ARHITECTURA R P R

CONCURSUL PENTRU SISTEMATIZAREA PIETEI NICOLAE BĂLCESCU DIN BUCUREȘTI

Concursul a fost închis la 20 noiembrie 1956. Juriul de judecată, compus din: prof. arh. O. Doicescu ca președinte, arh. C. Moșinschi, conferențieri arhitecți: Gh. Petrașcu, D. Vernescu și R. Laurian ca membri, și-a încheiat lucrările la 15 decembrie 1956. Nu au fost proiecte scoase din concurs. Chiar proiectele care prevedeau, contrar celor cerute prin program, amplasarea Sfatului popular pe latura de nord a pieței au intrat în judecată, urmînd ca aprecierea definitivă să se facă și în raport cu valabilitatea rezolvării. Urmărindu-se criteriile de judecată stabilite prin program:

MENTIUNE — PROIECT nr. 24

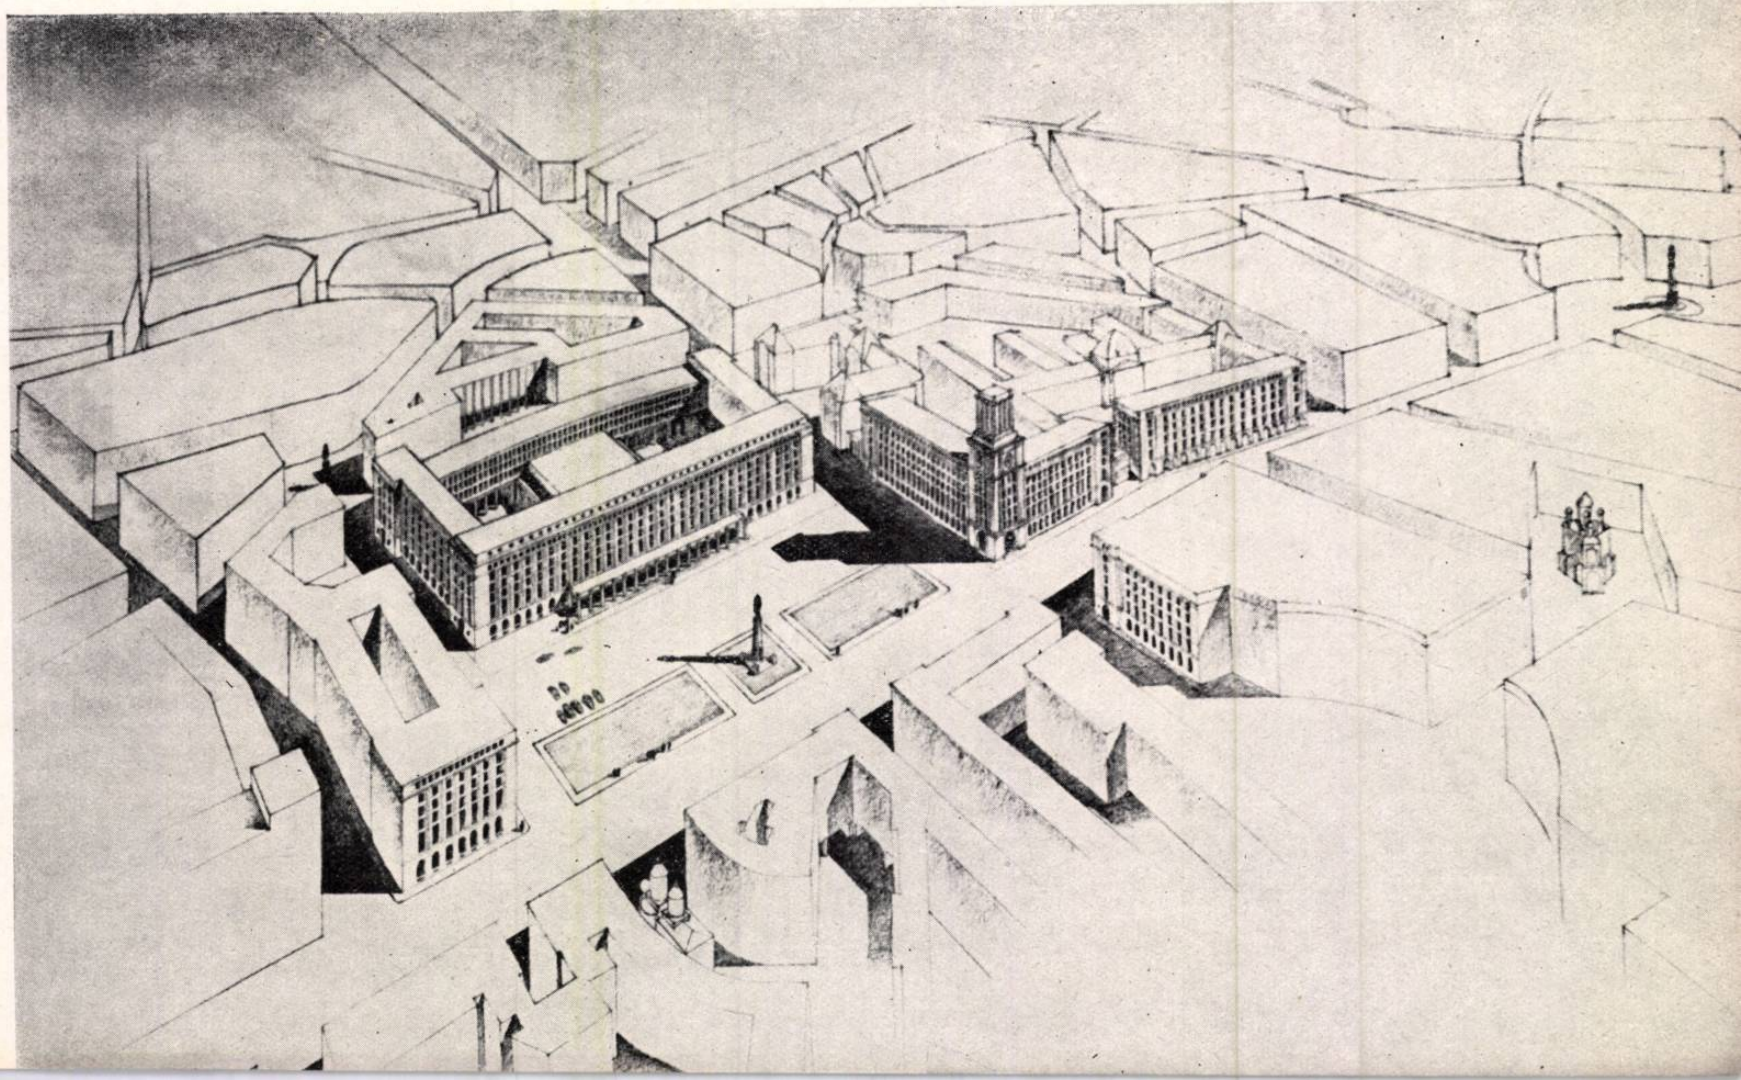
Proiectul nr. 24. Piața închisă, cu toate fronturile ordonate, dar cu o discutabilă rezolvare a legăturii blocul Dunărea — Institutul de arhitectură. Propune o modificare a pieței Universității, posibilă, dar cu dificultăți de realizare. Preia scara arhitecturii existente și în oarecare măsură și factura ei, rezultînd însă o arhitectură monotona și inexpressivă. Turnul de pe latura de sud nepotrivit ca așezare, volum și arhitectură.

MENTIUNE EX AEQUO — PROIECT nr. 6
 Autor, arhitect Sburcu Nicolae

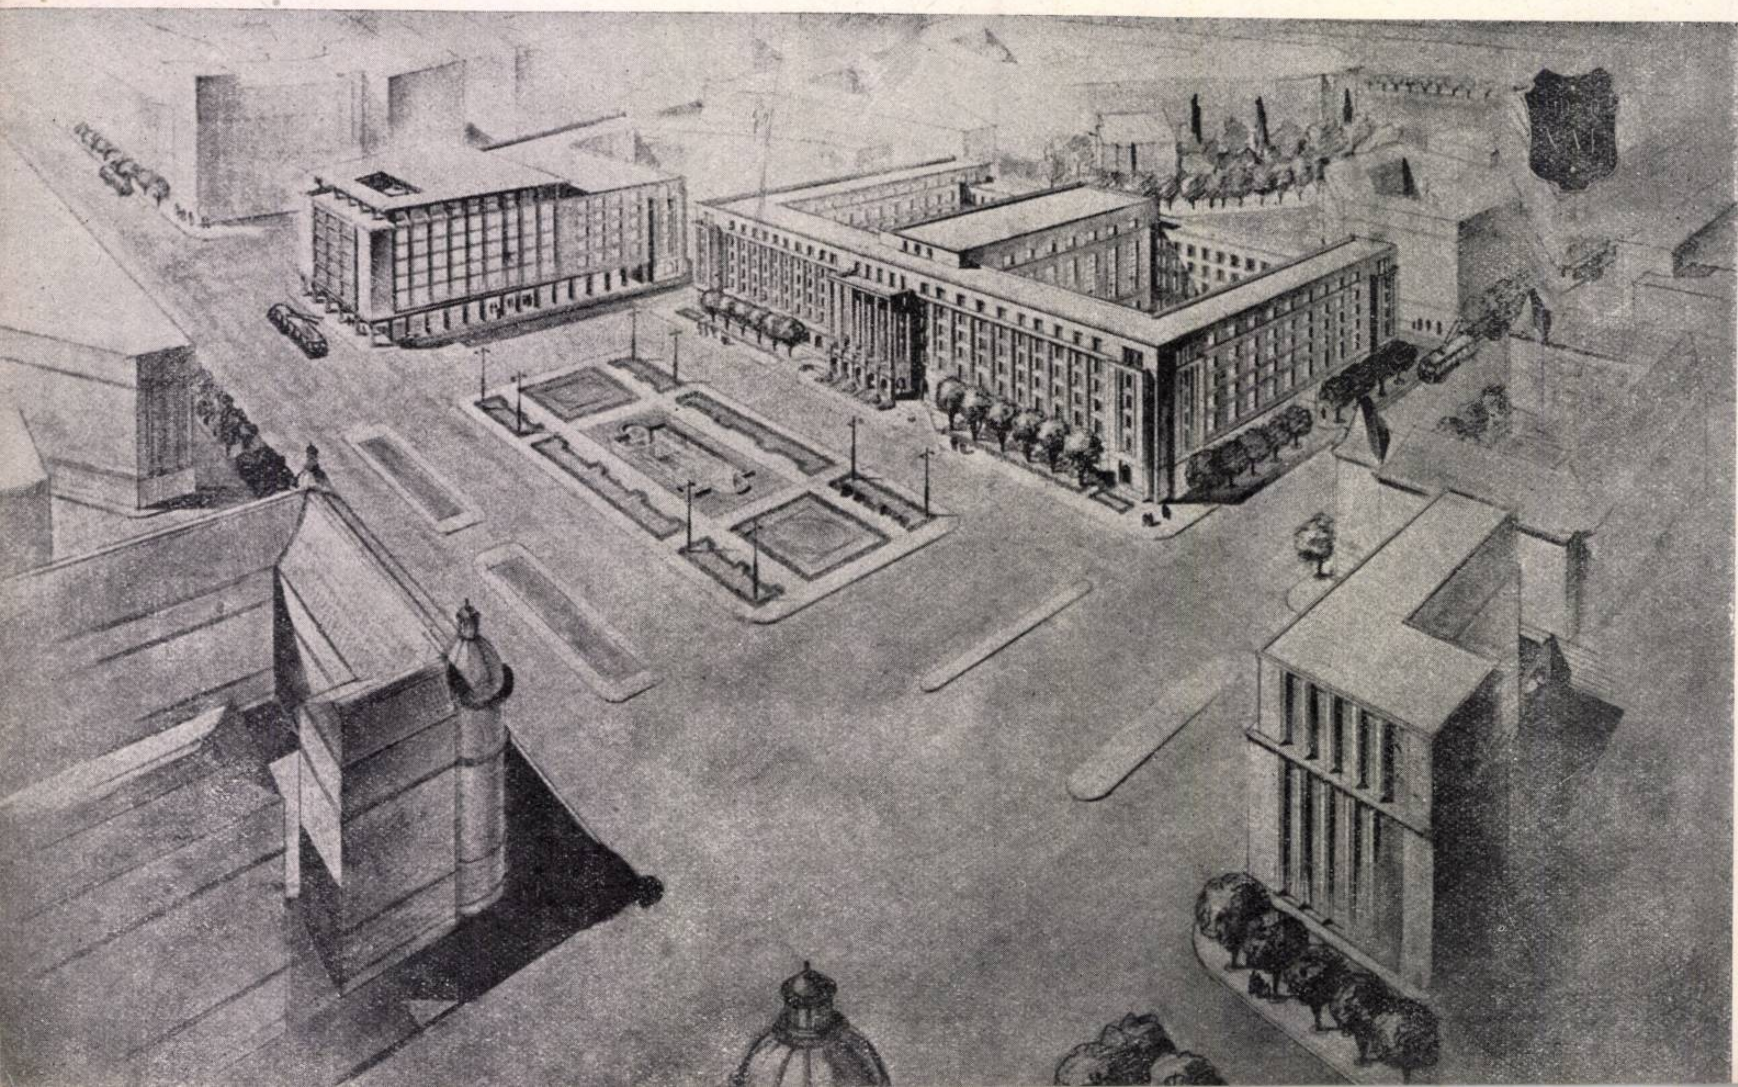
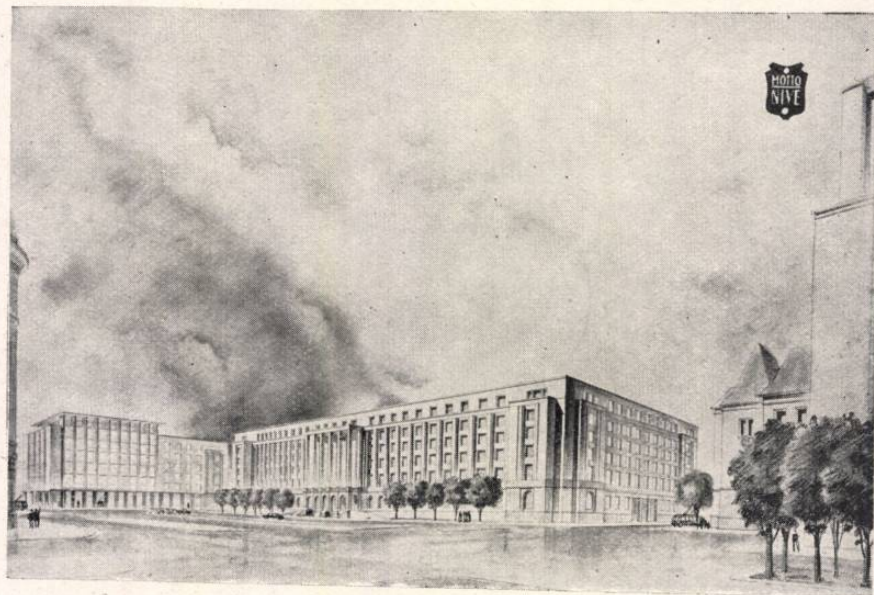
Mențiune ex aequo — Proiectul nr. 6. Piața închisă, cu toate fronturile ordonate, însă cu unele rezolvări discutabile în ce privește frontul de vest, cît și cel de sud. Arhitectura lipsită de unitate, străină ansamblului în care va trebui să se integreze.

MENTIUNE EX AEQUO — PROIECT nr. 5
 Autori, arhitecții Dimboianu Anton, Dimboianu Margareta

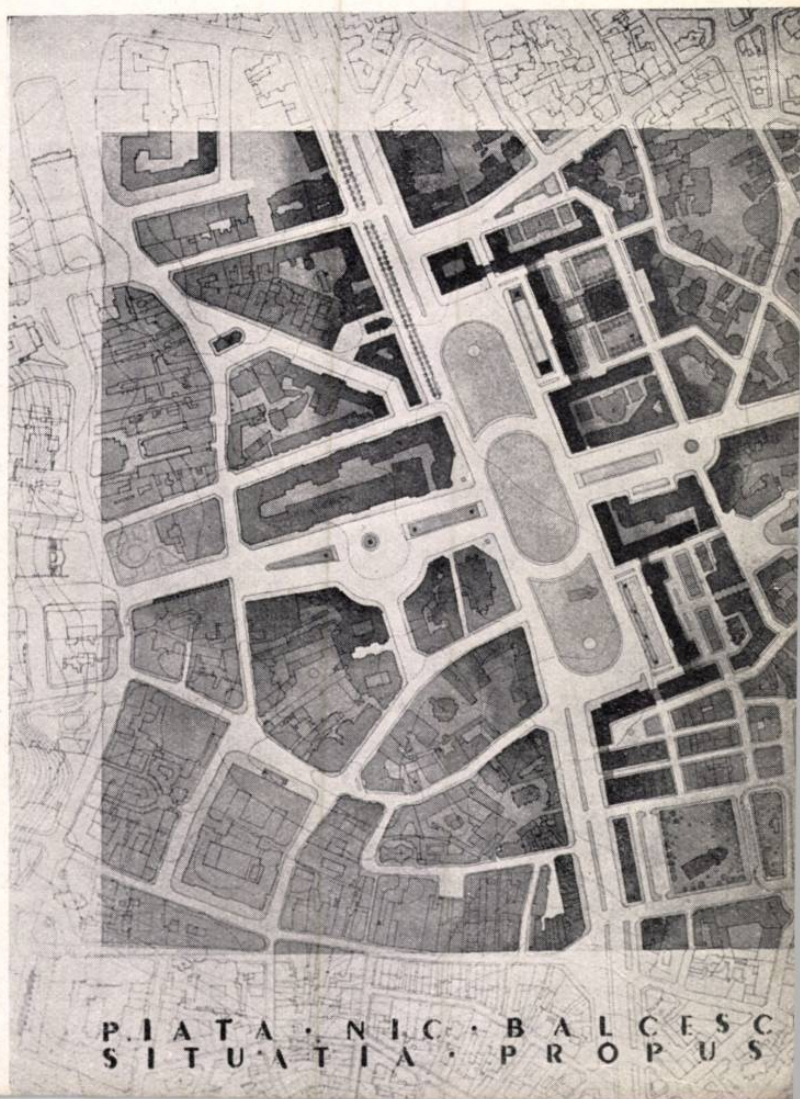
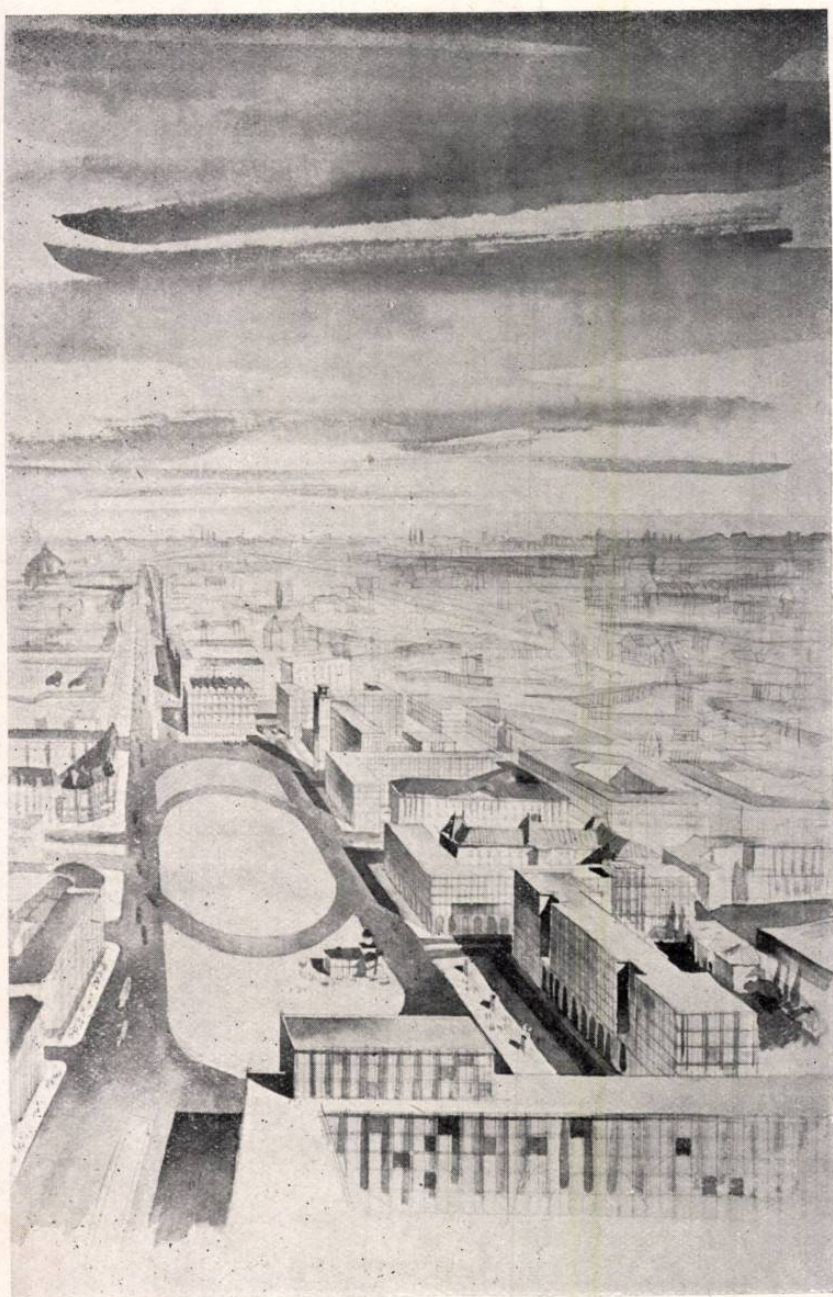
Mențiune ex aequo — Proiectul nr. 5. Cu toate calitățile de scară ale arhitecturii celor două buzunare create simetric față de axa E-V, care au — fiecare luat în parte — o valoare în sine, acestea nu parvin în ansamblu să formeze o unitate. Frontul de vest nu susține, datorită incertitudinilor pe care le prezintă, ordinea riguroasă a frontului de est.
